Originalstellungnahmen | Finkenwerder41 (Neues Wohnen am Steendiekkanal, Doggerbankweg) | Bauleitplanung Online

Eingangsnummer: Nr.: 1008	Details
eingereicht am: 06.04.2023	Verfahren: k.A. Verfahrensschritt: Beteiligung TöB Institution: Archäologisches Museum Hamburg Stadtmuseum Harburg Helmsmuseum Abteilung: Abt. Bodendenkmalpflege Eingereicht von (Vor- u. Zuname): [REDACTED] Im öffentlichen Bereich anzeigen: Nein Planunterlage: Gesamtstellungnahme

Figure 1: Kartenausschnitt

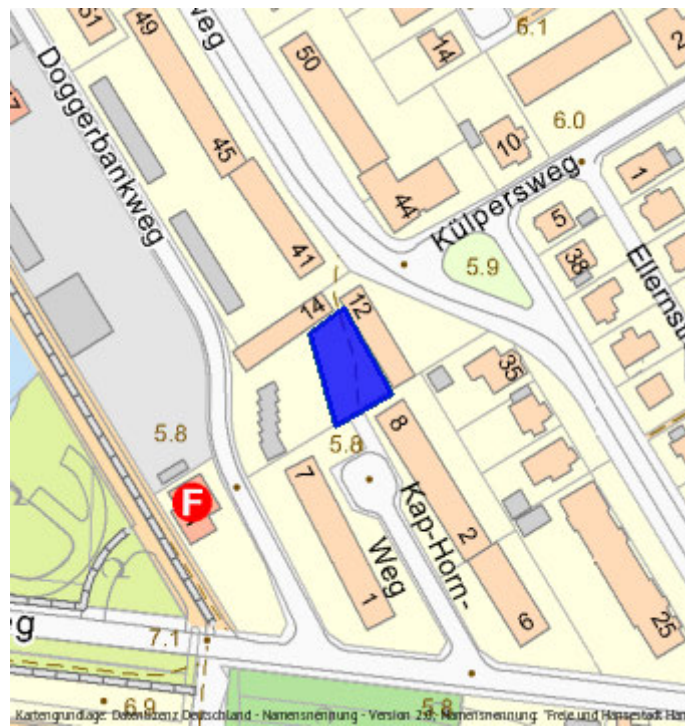
Wie bereits in der Begründung dargestellt, ist die ggf. erforderliche Verlegung der Sielleitungen frühzeitig mit der HSE abzustimmen. Die Kosten für Planung und Bau sind vom Veranlasser zu tragen.

Das in Kap. 5.7.2 genannte Oberflächenentwässerungskonzept wird seitens HSE begrüßt. Sowohl die Auflagen der HSE hinsichtlich Einleitmengenbegrenzungen in die Regensiele als auch die übergeordneten Handlungsziele des Projekts RISA (naturnaher Wasserhaushalt) werden umfassend berücksichtigt und umgesetzt.
